MODIFICATION 4 - PPU

Marges applicables dans l'aire M_L6

- Saint-Louis : M_L6

Marges applicables dans l'aire M_L6

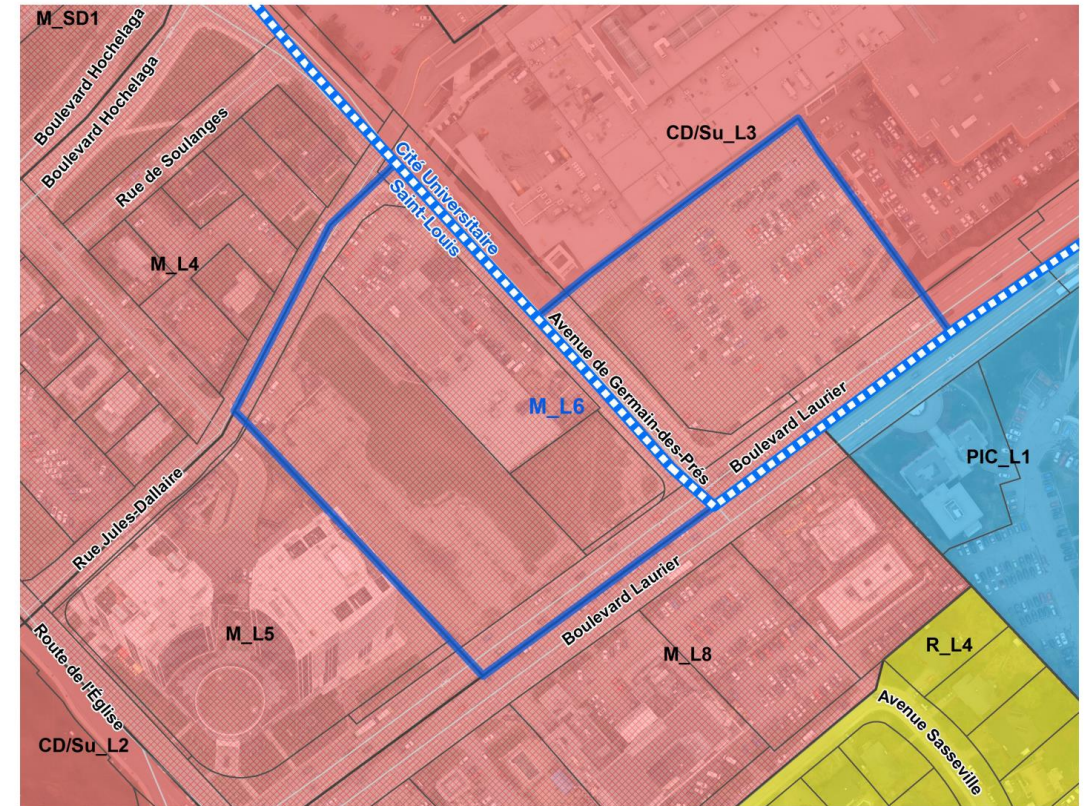
- Un projet est à l'étude pour le terrain localisé au nord-ouest de l'intersection Laurier - Germain-des-Prés (aire M_L6).
- Les marges applicables sont très contraignantes pour un lot d'aussi petite taille (1899 m²) : elles sont plus appropriées à un plus grand site, comme le terrain vacant situé à l'ouest du site.
- Le développement demeure possible mais devient moins intéressant : cour arrière et débarcadère visibles depuis Laurier, accès véhiculaire par Laurier, façade restreinte sur Laurier.
- Un assouplissement des marges permettra d'offrir un meilleur encadrement bâti au boulevard Laurier et d'éviter que les zones de services soient visibles à partir de ce boulevard.

- *Recul à l'axe du boul. Laurier de 32m;*
- *Recul à l'axe de l'ave. Germain-des-Prés de 15m;*
- *Marge arrière de 10m.*

Marges applicables dans l'aire M_L6

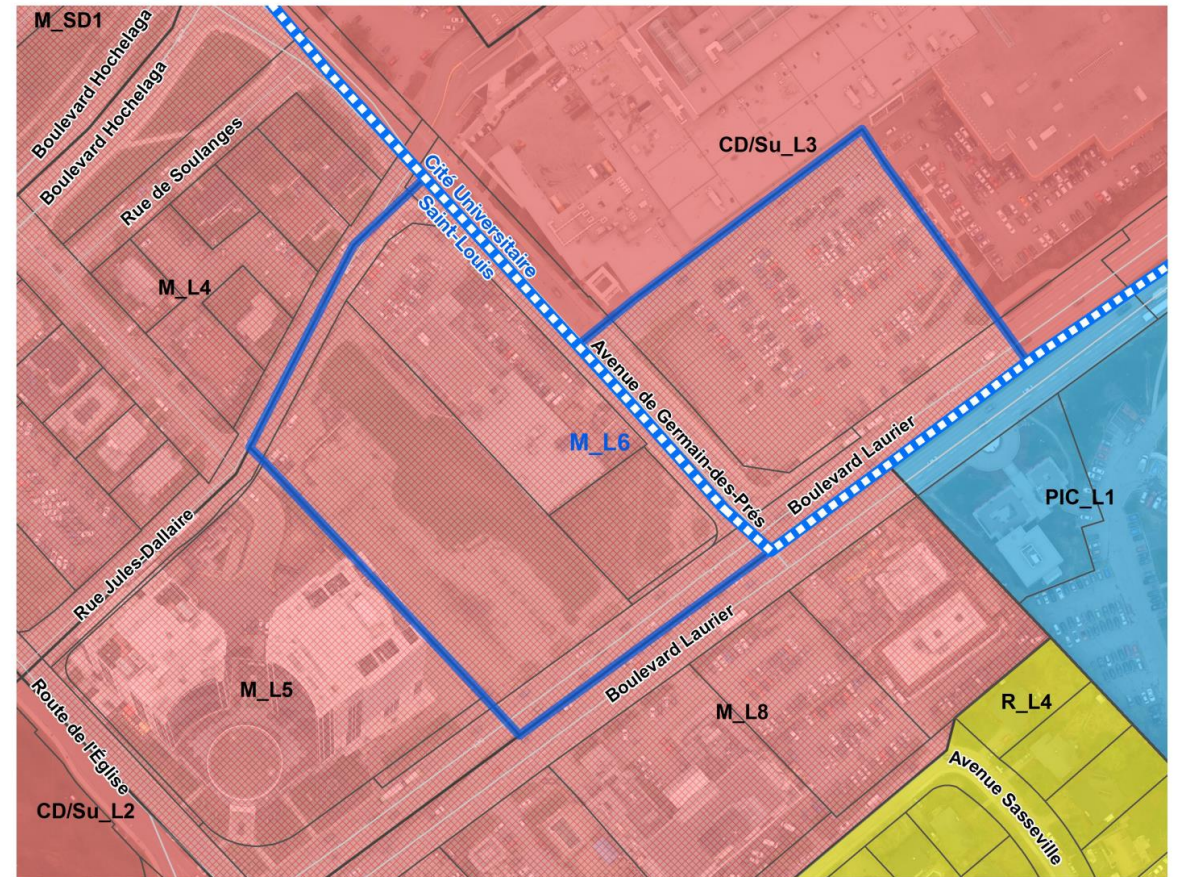
- Assouplir les règles d'implantation applicables :
 - en laissant la CUCQ déterminer la marge arrière applicable
 - en permettant qu'un stationnement souterrain soit implanté à marge zéro à la condition d'inclure des fosses de plantation

Compte tenu des dimensions variables des sites à développer dans l'aire M_L6 et parce qu'on y trouve que 3 terrains, il est recommandé de déterminer les marges en fonction de la nature des projets qui y seront réalisées, par le biais d'un contrôle discrétionnaire.

Dans les zones où la CUCQ a compétence, lorsqu'aucune marge arrière n'est inscrite à la grille, c'est à cette dernière qu'il revient de déterminer la profondeur de la marge arrière appropriée au site

Marges applicables à l'angle nord-ouest de l'intersection Germain-des Prés / Laurier

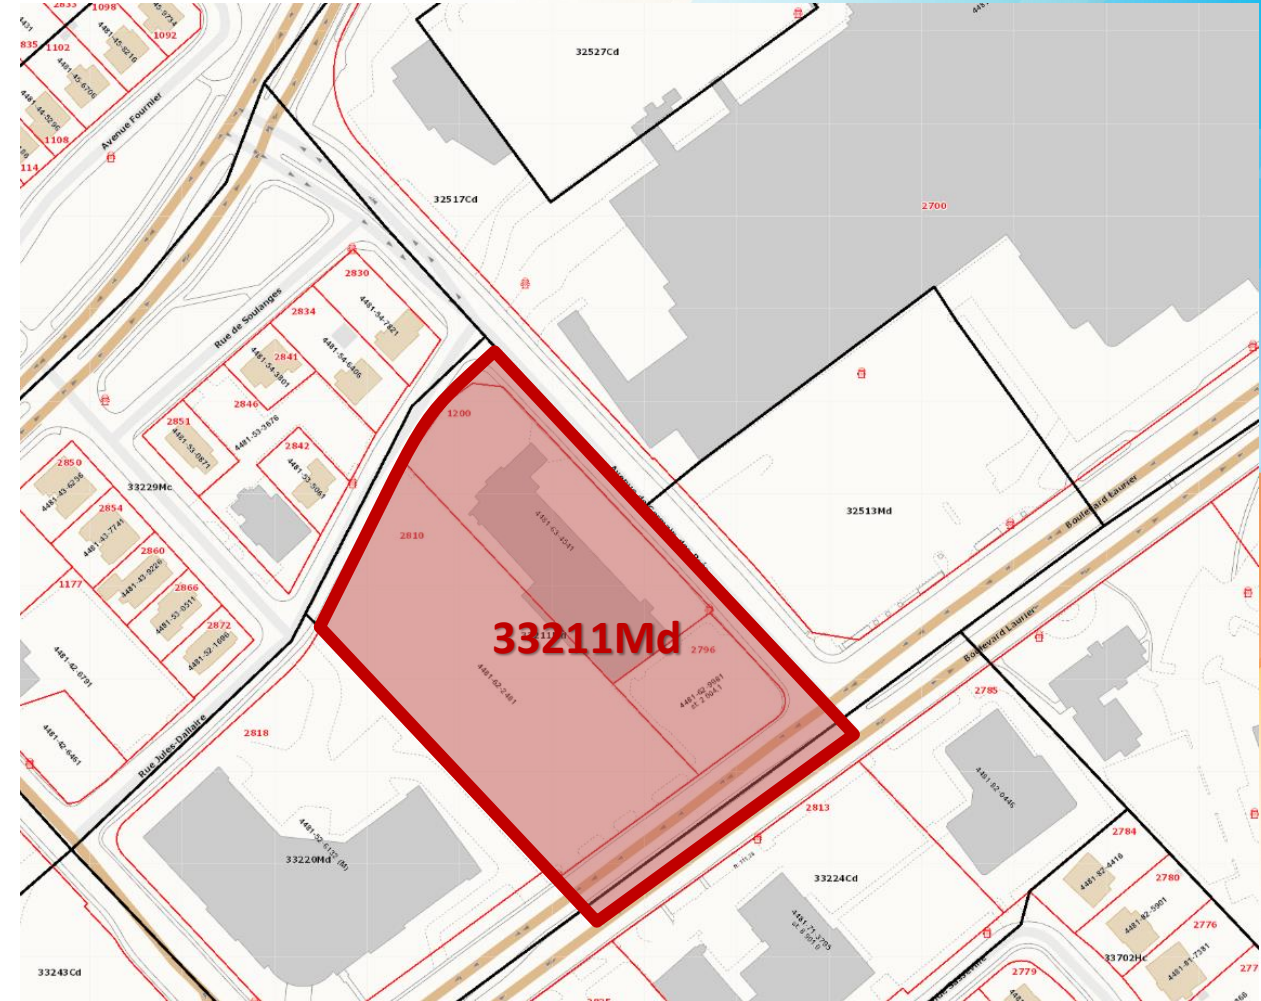
- 33211Md

- Retirer la marge arrière applicable à la zone 33211Md
- Ajouter à la grille les notes suivantes :
 - ✓ Une construction souterraine peut être implantée en marge avant jusqu'à la ligne avant de lot – article 380 »
 - ✓ « La plantation d'arbres en fosse ou en pleine terre est requise dans la marge (AVANT) - article 482.0.1. »
